**Сигнализация на внутренних водных путях (СИГВВП)
(пересмотренная резолюция № 22)**

Предложение по поправкам к резолюции «Сигнализация на внутренних водных путях (СИГВВП)» (пересмотренная резолюция № 22)

Записка секретариата

III. Проект поправок к главе 2 «Судоходная обстановка водного пути»

(рис. 22)

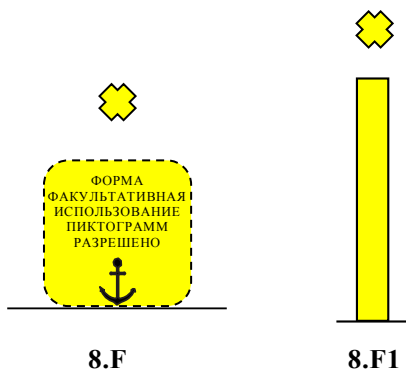
6. *Добавить* рисунок 22 в пункт 2.4.5

(рис. 23)

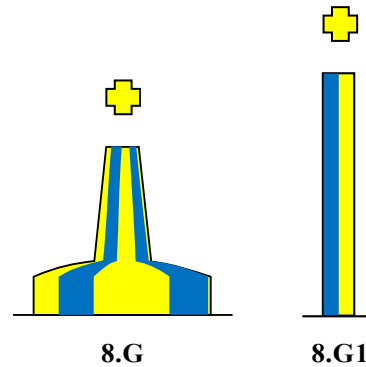
7. *Добавить* новый пункт 2.4.6

«2.4.6 Обозначение новых опасностей

2.4.6.1 Определение новых опасностей

Термин «Новая опасность» используется для описания вновь выявленных факторов навигационной опасности, еще не указанных в навигационных документах. Новые опасности включают препятствия естественного происхождения, такие как песчаные отмели или скалы, либо опасности искусственного происхождения, такие как затонувшие суда.

2.4.6.2 Описание новых опасностей

Знаки для обозначения новых опасностей

Цвет: вертикальные синие и желтые полосы в равных количествах (минимум 4 полосы и максимум 8 полос)

Форма: вежа или швимер

Топовый знак (если установлен): вертикальный или перпендикулярный желтый крест

Огонь (если установлен):

Цвет: поочередно желтый/синий

Ритм: одна секунда – синий огонь и одна секунда – желтый огонь с затемнением между ними продолжительностью 0,5 секунды.
